**AVIS RELATIF À LA PROTECTION
CONTRE LES EVENTUELS EFFETS NOCIFS ET NUISANCES
PROVOQUÉS PAR LES RAYONNEMENTS NON IONISANTS
GÉNÉRÉS PAR DES ANTENNES ÉMETTRICES STATIONNAIRES**

Commune : MOUSCRON - Exploitant : PROXIMUS

Référence exploitant : 56MAL_01

Rapport n° 4031 / 2023

Figure 1 : Vue en plan des lieux de séjour et des points de contrôle

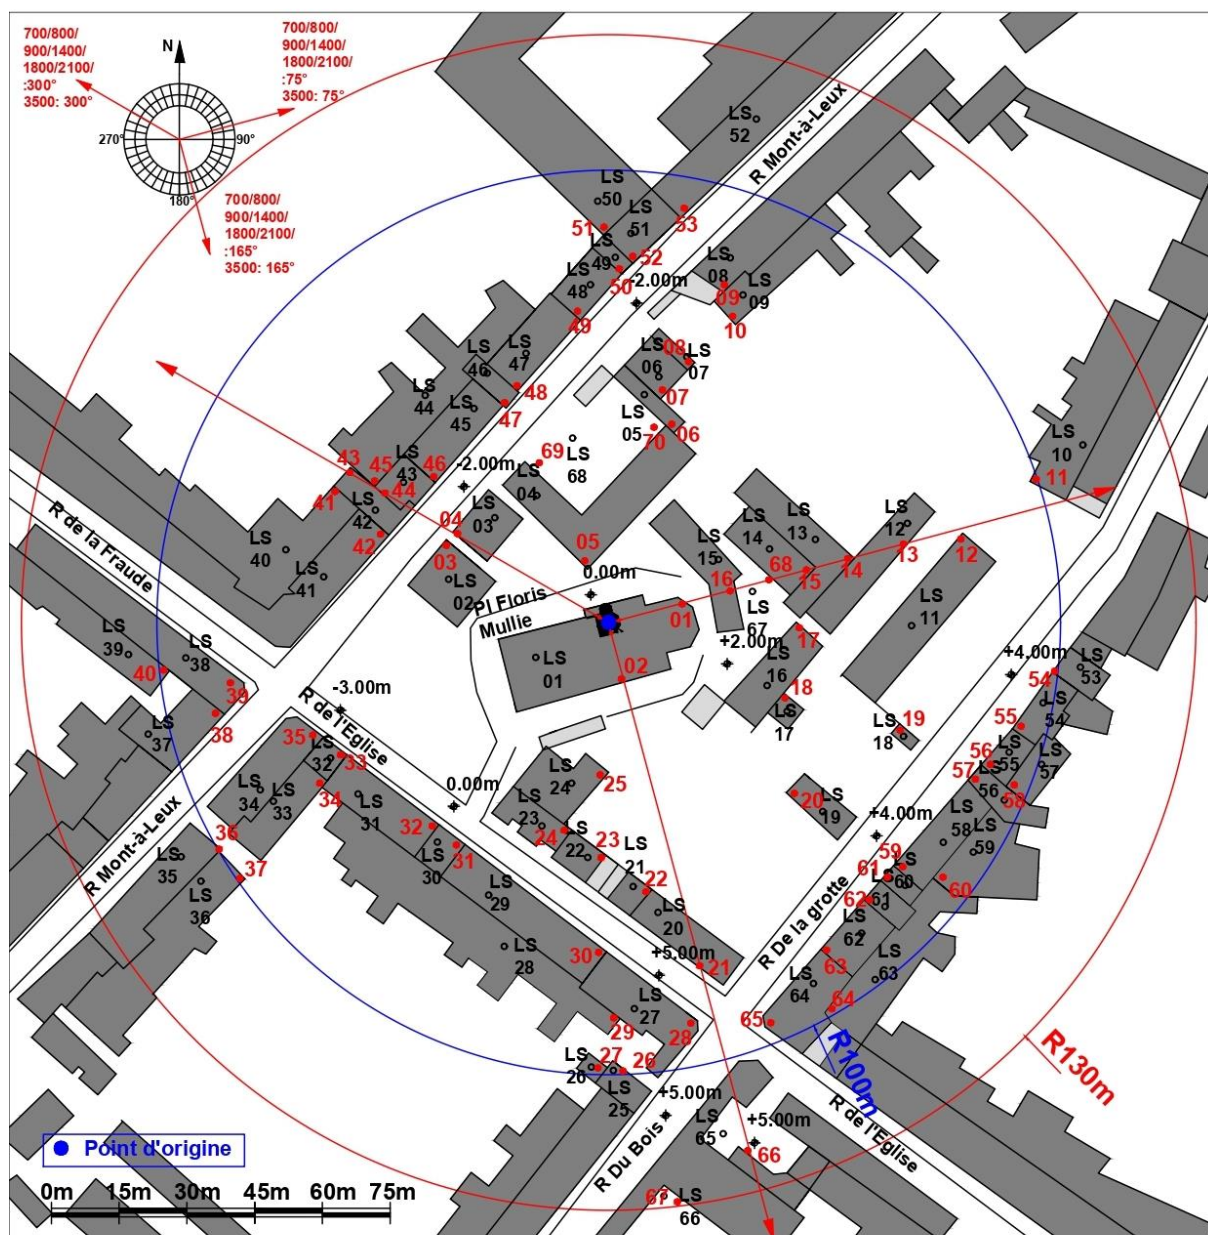
Les fréquences d'émission, la puissance rayonnée par chacune des antennes et leur gain permettent de déterminer le rayon de la zone à analyser. Tout dépassement de la limite par installation est exclu en dehors de cette zone. Le tableau 2 reprend les 35 LS² pour lesquels l'indice d'exposition est le plus élevé. Les différentes colonnes indiquent :

- le numéro du point de contrôle repris sur un des plans de la figure 1;
- le numéro du LS dans lequel se trouve le point de contrôle de la 1^{ère} colonne ;
- l'atténuation d'obstacle prise en compte pour le calcul de l'indice d'exposition dans le LS ;
- le résultat du calcul de l'indice d'exposition.

N° point de contrôle	LS	Atténuation (dB)	Indice d'exposition relatif à la limite par installation IE_i
23	LS22	3,0	0,971
17	LS16	3,0	0,903
22	LS21	3,0	0,769
43	LS42	3,0	0,571
30	LS29	3,0	0,535
44	LS43	3,0	0,525
21	LS20	3,0	0,507
12	LS11	3,0	0,470
13	LS12	3,0	0,456
19	LS18	3,0	0,448
24	LS23	3,0	0,439
66	LS65	0,0	0,421
29	LS28	3,0	0,388
67	LS66	0,0	0,374
20	LS19	3,0	0,371
63	LS62	3,0	0,353
54	LS53	3,0	0,336
62	LS61	3,0	0,328
65	LS64	3,0	0,323
55	LS54	3,0	0,319
61	LS60	3,0	0,315
59	LS58	3,0	0,304
26	LS25	3,0	0,298
27	LS26	3,0	0,296
56	LS55	3,0	0,296
11	LS10	3,0	0,292
57	LS56	3,0	0,290
42	LS41	3,0	0,289
64	LS63	3,0	0,281
31	LS30	3,0	0,275
47	LS46	3,0	0,270
60	LS59	3,0	0,244
28	LS27	3,0	0,242
58	LS57	3,0	0,241
14	LS13	3,0	0,211

En ce qui concerne les antennes de l'installation mentionnées dans le tableau 1, la distance maximale à laquelle la limite pourrait être atteinte, à l'extérieur, est égale à 83,2 m. S'il n'y a pas de LS à une distance inférieure, les antennes respectent forcément la limite d'immission.

Dans le cas des LS situés à l'intérieur des bâtiments, une atténuation d'obstacle est prise en compte et il en résulte que la distance maximale à laquelle la limite pourrait être atteinte se réduit à 58,9 m.

Figure 2 : Vue en plan des installations d'antennes dans un rayon de 300 mètres autour de l'installation faisant l'objet de la demande d'avis

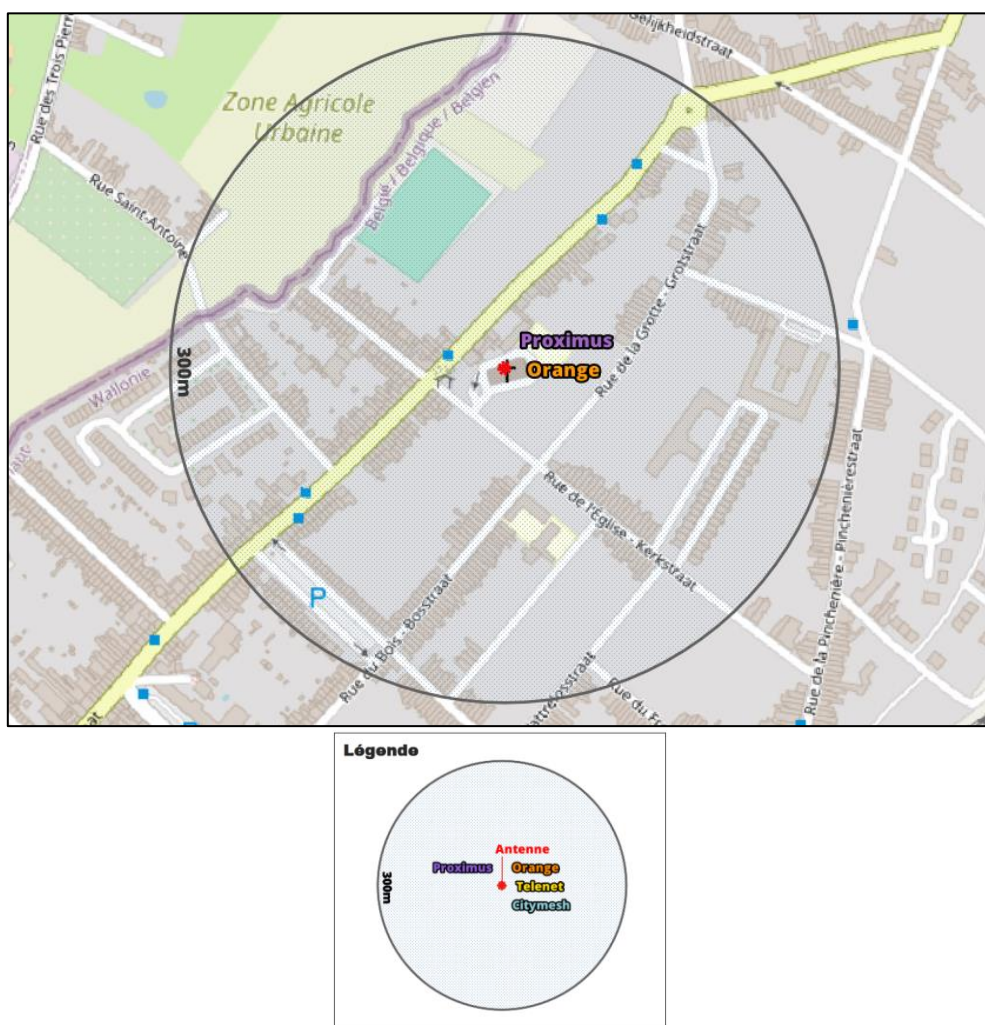
Le plan en projection verticale de la figure 2 indique la localisation des antennes actives éventuelles visées par le décret et situées dans un rayon de 300 mètres autour de l'installation référencée dans le paragraphe 2. Les données de localisation de ces antennes et les avis correspondant sont accessibles via le cadastre en ligne des antennes émettrices stationnaires⁶.

Compte tenu du nombre d'installations localisées dans la figure 2, il apparaît que l'intensité du rayonnement électromagnétique généré, dans les lieux de séjour situés à proximité de l'installation référencée dans le paragraphe 2, par l'ensemble des antennes émettrices stationnaires de l'ensemble des exploitants du même site d'antennes émettrices stationnaires respecte la limite fixée à l'article 4, § 2 du décret.
